**Dotyczy:** odpowiedzi na zapytania w sprawie specyfikacji do przetargu nieograniczonego na dostawę sprzętu wielorazowego użytku na potrzeby szpitala (nr sprawy: 26/15/ZP/PN)

MEGREZ Sp. z o.o. z siedzibą w Tychach, zwana dalej Zamawiającym, w odpowiedzi na zapytania do Specyfikacji Istotnych Warunków Zamówienia skierowane przez Wykonawców wyjaśnia:

**Pytanie nr 9 dotyczy Pakietu nr 24 pozycja 23**

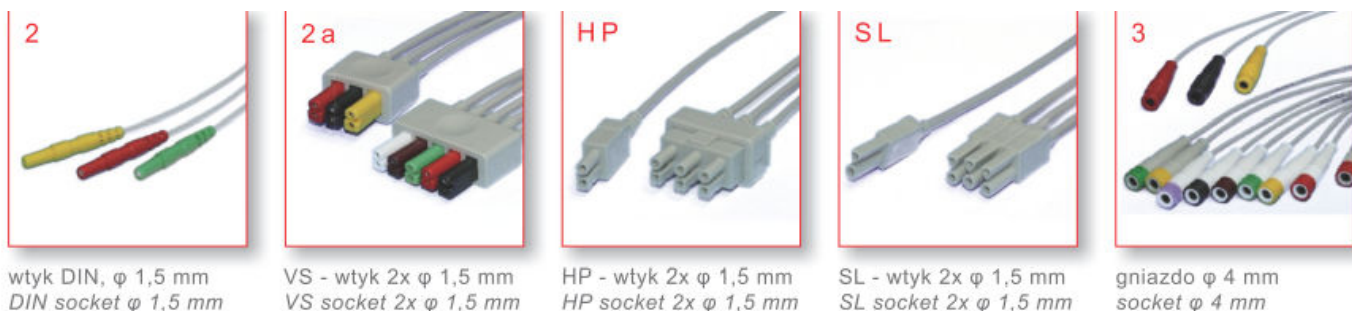
Zwracamy się z prośbą o wydzielenie pozycji nr 23 z pakietu nr 24 dzięki czemu również inni wykonawcy będą w stanie złożyć ofertę w pakiecie nr 24.

Nie. Zamawiający nie wydzieli pozycji nr 23 z pakietu nr 24.
